島根原子力発電所第2号機 審査資料	
資料番号	NS2-添 1-057 改 01(比)
提出年月日	2022年2月14日

先行審査プラントの記載との比較表
(VI-1-7-2 管理区域の出入管理設備及び環境試料分析装置
に関する説明書)

中国電力株式会社

図 3-2 緊急時対策所チェンジングエリア設置場所及び配置

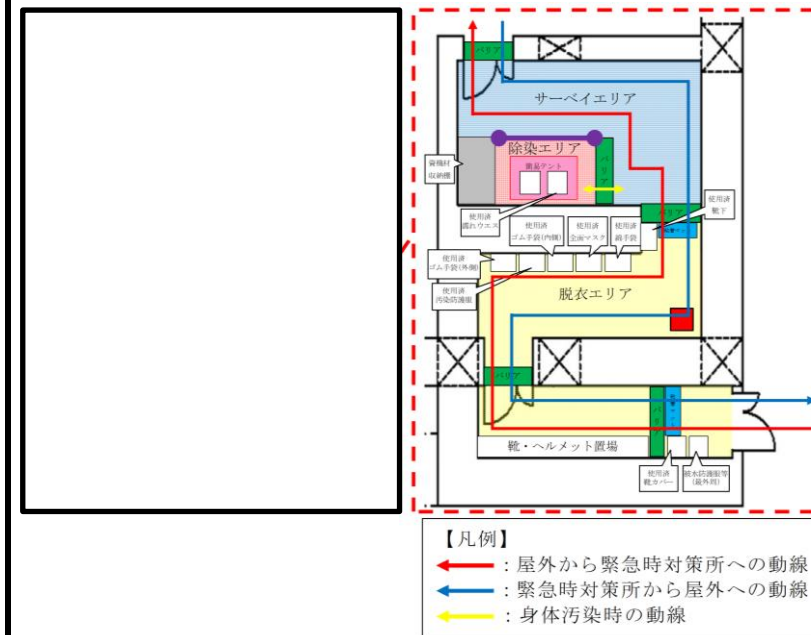
・設備構成の相違
【東海第二, 柏崎 7】

東海第二発電所 (2018. 10. 12 版)	柏崎刈羽原子力発電所 7号機 (2020. 9. 25 版)	島根原子力発電所 2号機	備考
			<p>・設備の相違 【柏崎 7】 島根 2号機は緊急時 対策所に入室するルー トは1ルートである</p>

図 3-3 放射能測定装置, 小型船舶及び環境試料分析装置の保管場所

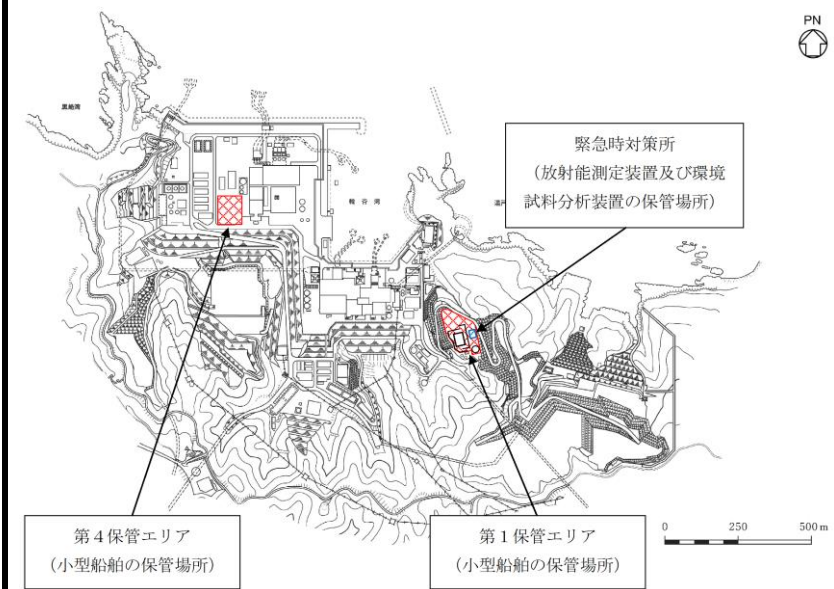
・設備の相違
【東海第二, 柏崎7】
保管場所の相違
